Oggetto: Impianto Pilota Geotermico denominato Castel Giorgio così come definito dall'art.9 del D.Lgs. n 28 del 03/03/2011, da realizzarsi in Provincia di Terni, nel Comune di Castel Giorgio. Procedura di Valutazione di Impatto Ambientale. Termine presentazione Osservazioni del Pubblico sul progetto ripubblicato: 20/12/2013/ Richiesta di annullamento della procedura di VIA avviata in

istruttoria tecnica in data 6.11.2013 per caratteristiche tecniche del progetto presentato difformi da quello su cui si è espressa in data 13.03.2012 con parere favorevole la Commissione CIRM (Commissione per gli Idrocarburi e le Risorse Minerarie) del Ministero dello Sviluppo Economico relativamente all'istanza di permesso di ricerca finalizzato alla sperimentazione di due impianti pilota geotermici ubicati nelle Regione Umbria e Lazio denominato «CASTEL GIORGIO-TORRE ALFINA», nonché per aver operato da parte della ITW & LKW Geotermia Italia S.p.A. un tentativo di "salami slicing" presentando il solo progetto di Impianto Pilota Geotermico Castel Giorgio impedendo così alla Commissione Valutazione Impatto Ambientale - VIA e VAS del Ministero dell'Ambiente e della Tutela del Territorio e del Mare di po

Figura 3.3.1a Profilo Tecnico del Pozzo Produttivo

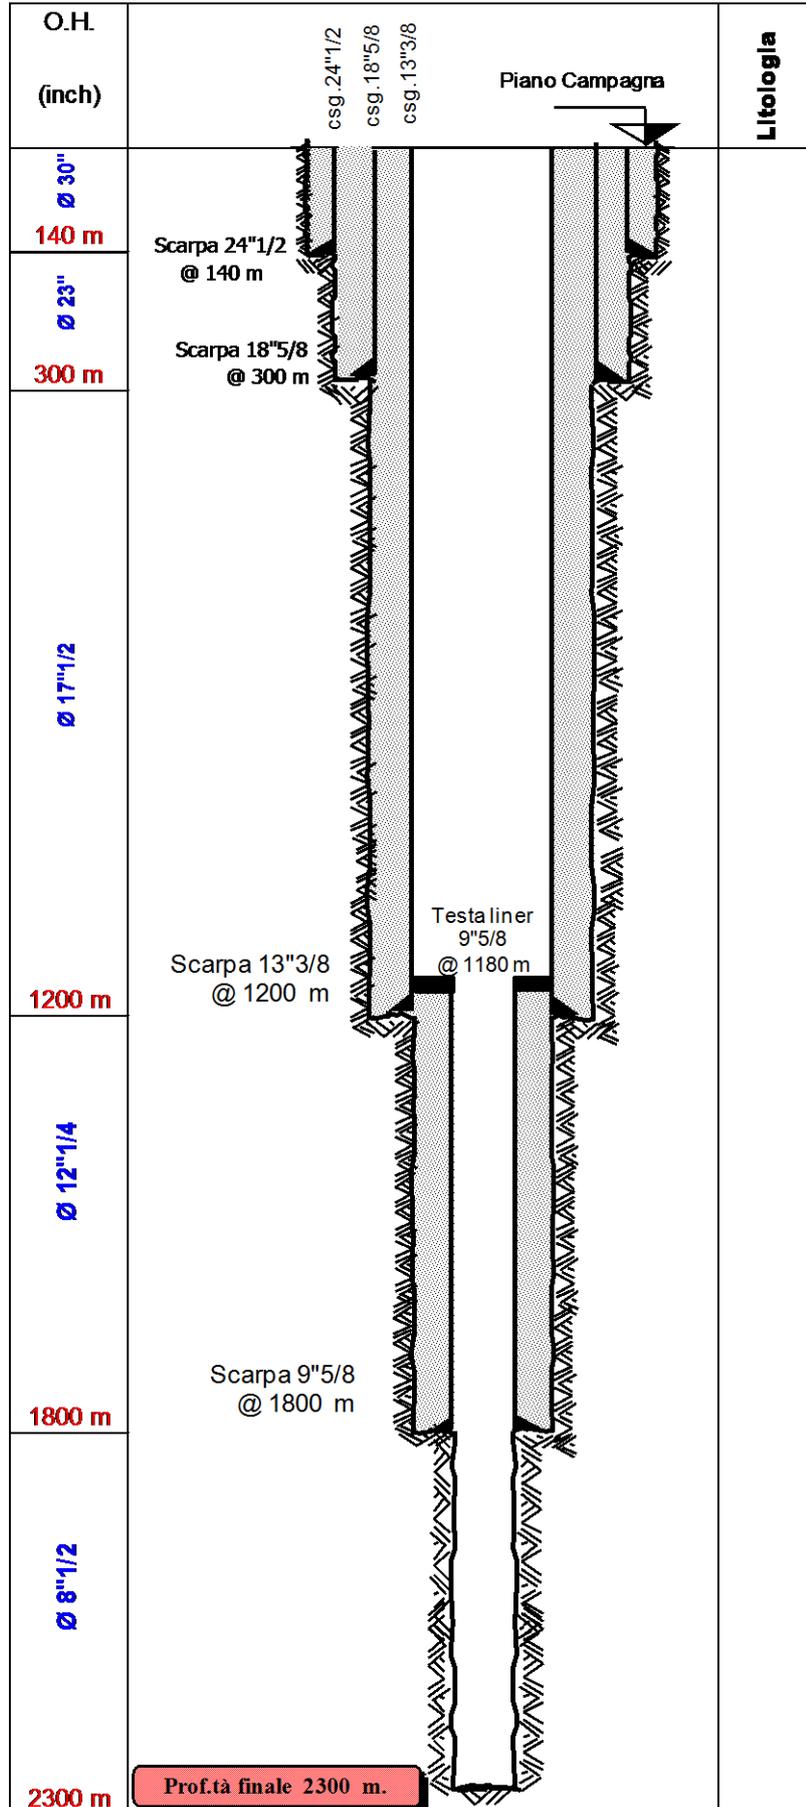
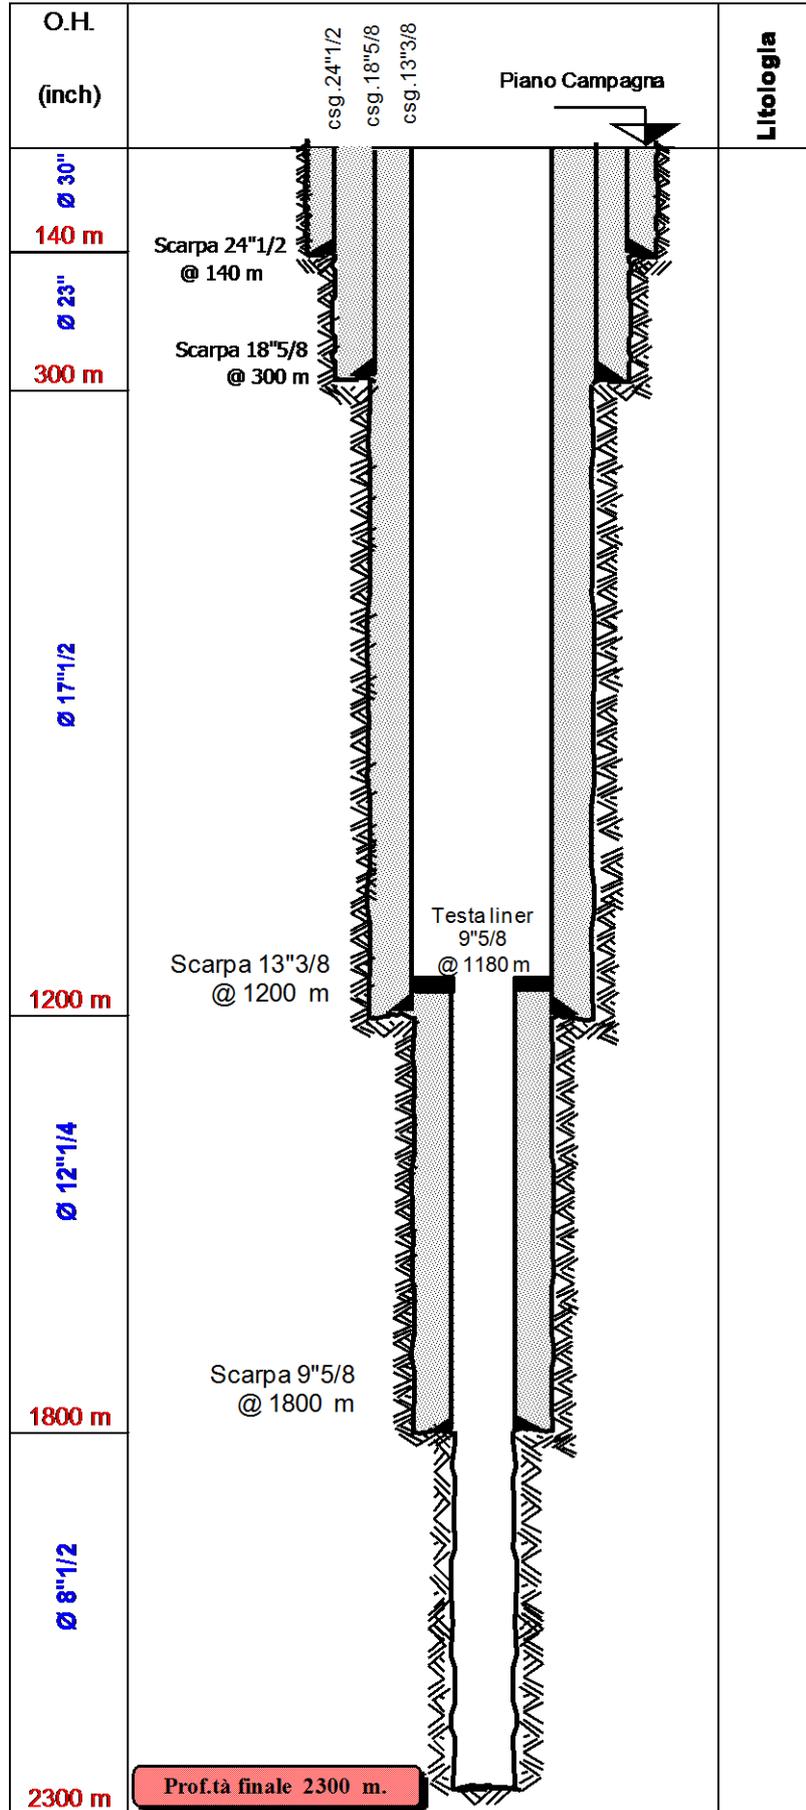
Susseguentemente nel novembre 2012 l'istante ITW & LKW Geotermia Italia S.p.A. presenta inopinatamente, ai fini della valutazione di impatto ambientale presso la Regione Umbria, progetto (contrassegnato con il numero di codice P12_ITW_084) relativo al solo impianto geotermico di Castel Giorgio (la sottomissione alla VIA per l'impianto di Torre Alfina presso Regione Lazio non è mai avvenuta). Nella Sintesi Non Tecnica al punto 3.1.1 si legge che "il presente documento descrive il progetto definitivo dell'Impianto Geotermico Pilota, denominato Castel Giorgio... che ha ottenuto l'approvazione del Ministero dello Sviluppo Economico con comunicazione del 11.07.2012 prot. 14077. Esso costituisce pertanto un aggiornamento del documento presentato in data 19 Luglio 2011 al Ministero dello Sviluppo Economico per la richiesta del permesso denominato Castel Giorgio-Torre Alfina" (allegato n. 2). In questo "aggiornamento" che non risulta richiesto o approvato dal MISE - per produrre la stessa potenza si prevede perforazione di nuovi pozzi (e non già quelli vecchi dell'ENEL Green Power) in numero di 3 pozzi produttivi e 2 pozzi reiniettivi. Quindi in totale -solo per l'impianto di Castel Giorgio- i pozzi diventano 5 (anziché 3 per le due centrali termoelettriche di Castel Giorgio e Torre Alfina come previsto nel progetto presentato al CIRM). Inoltre è prevista una estrazione di fluidi geotermici circa 650 t/h e non più di 400-450 t/h come previsto nel progetto precedente.

In data 4.10.2013 l'istante ITW & LKW Geotermia Italia S.p.A. presenta al Ministero dell'Ambiente e della Tutela del Mare ai fini della valutazione di impatto ambientale presso la Commissione Valutazione Impatto Ambientale - VIA e VAS un terzo progetto, datato settembre 2013 (contrassegnato con il numero di codice P13_ITW_049) relativo al solo impianto geotermico di Castel Giorgio in cui il numero totale dei pozzi diventa di 9, di cui 5 pozzi produttivi e 4 pozzi reiniettivi, praticamente quasi raddoppiando i pozzi del precedente progetto e quadruplicando oltre i pozzi previsti nel progetto inizialmente valutato ed approvato in sede tecnica dalla Commissione CIRM, come predetto. Inoltre le portate di estrazione dei fluidi geotermici passano

circa 1000t/h come indicato nella Sintesi Non Tecnica al punto 3.1.1 (ed anche 3.3.2, a causa di una mancata indicazione del numero di pozzi reiniettivi al punto 3.1.1) (allegato n.3).

Le continue modificazioni dei dati tecnici del progetto ad opera dell'istante -come sopra dettato- sollevano ampi dubbi sulla sua capacità di determinare con sicurezza le caratteristiche tecniche del serbatoio geotermico, nonché del progetto, smentendo quanto contenuto nel verbale della citata riunione del CIRM del 13.03.2012 in cui si sostiene che la società istante ha dimostrato "*una buona conoscenza della risorsa geotermica, del serbatoio e della geofisica dei fluidi...*" (vedi allegato n. 1).
